**Сводка отзывов членов ТК357 к окончательной редакции проекта межгосударственного стандарта
ГОСТ «Замки для бурильных труб», (пересмотр ГОСТ 5286-75)**

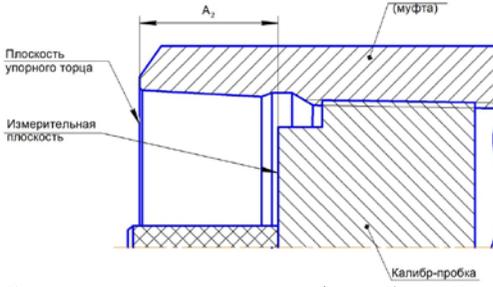
34.	Таблица 9	РГ2/ПК7	<i>В разделе 4 указан: D_4 – наружный диаметр конического заплечика под элеватор в плоскости торца, Отсутствуют табличные значения D_4 для каждого типоразмера муфты замка ЗЛК</i>	Добавить в Таблицу 9 столбец D_4 – наружный диаметр конического заплечика под элеватор в плоскости торца, Размеры Для ЗЛК-95, ЗЛК-120, ЗЛК-127, ЗЛК-178, ЗЛК-203 взять из ISO 15546-2011, Таблица 7; бурильные трубы с внутренней высадкой, столбец De.	Принято

Стр.33, пункт 6.5.2.2, рисунок 9 Профиль трудной резьбы замков типов ЭШК, ЭУК и З/К предлагается доработать до такого вида

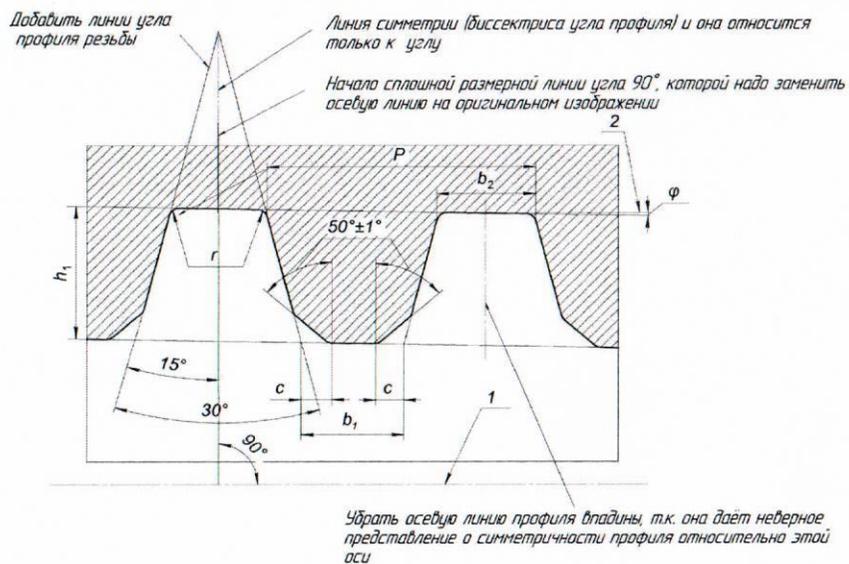
36.	6.5.2.2 Рисунок 9	ЦНИИ «КМ Прометей» № 03-196Э/17-209 от 12.03.2019	 <p>1 – ось резьбы; 2 – линия, параллельная оси резьбы</p> <p>Примечания 1 Угол уклона резьбы φ равен $0^{\circ}53'42''$. 2 Допускается замена скоса вершин резьбы скруглением радиусом $0,35 \pm 0,05$ мм. Рисунок 9 – Профиль трубной резьбы замков типов ЗШК, ЗУК и ЗЛК</p>	<p>Стр. 33, пункт 6.5.2.2 рисунок 9 Профиль трубной резьбы замков типов ЗШК, ЗУК и ЗЛК предлагается доработать до такого вида. Файл с рисунком прилагается.</p> <p>Рисунок см. после Сводки</p>	Отклонено, см. п.37

ЦНИИ «КМ Прометей» № № 03-196Э/17-209 от 12.03.2019

37.	6.5.2.2 Рисунок 9	АО «Арконик СМЗ» от 26.03.18	-	Предлагаемый ЦНИИ КМ «Прометей» рисунок не соответствует профилю резьбы ТТ; коллега неверно считает, что стенки витка резьбы симметричны перпендикулярно от угла наклона $0^{\circ}53'42''$. Предлагаю оставить существующий рисунок.	Принято
